## 仕様変更のお知らせ

製品名	形式名
補助スイッチ	PS-4K
	PS-4KB
	PS-4KE

新旧比較表①（黒色ケースの形状変更について）

新旧比較表② (表示NPの形状及び記載内容・貼付位置の変更について)

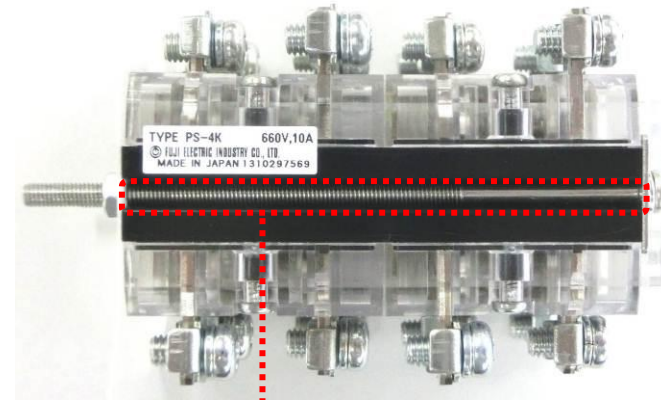
変更前（セパレート型ケース）

変更後（一体型ケース）

アダプタへ接着剤を塗布して、  
各々のケースを組合せております。

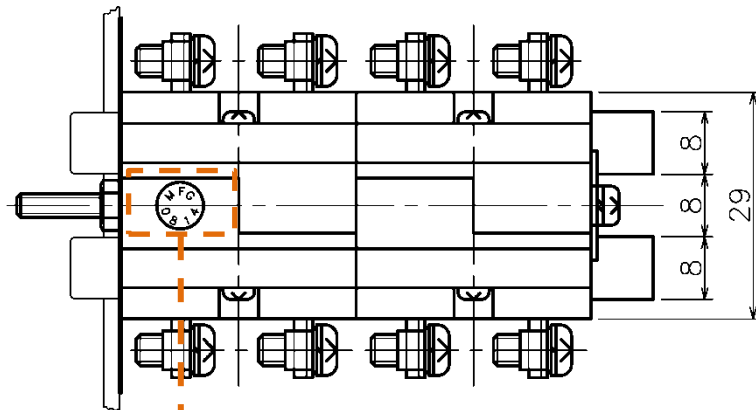
※一体型ケースへの形状変更に伴い、締付けねじ部分の構造についても変更となります。

部（赤点線）の締付けねじが剥き出しとなりますが、本製品の取付時において問題ないものと判断致します。

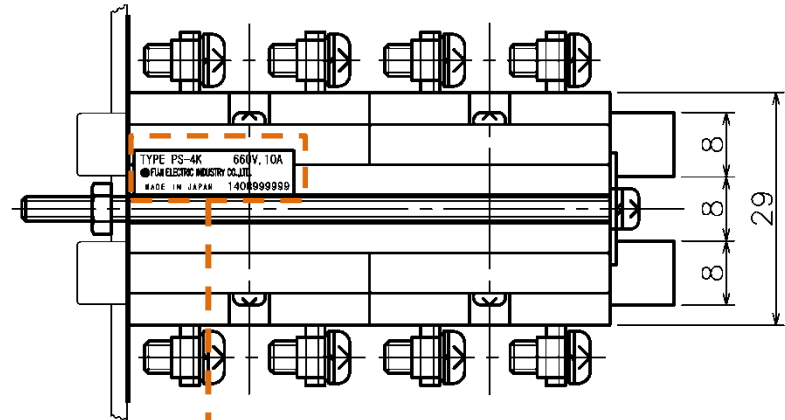
変更前 (丸型NP)

変更後 (角型NP)

形式名 TYPE PS-4K 660V, 10A  
 ● FUJI ELECTRIC INDUSTRY CO., LTD.  
 MADE IN JAPAN 1408999999

□ ットNo. 14 08 999999  
 年 月 弊社管理 No.
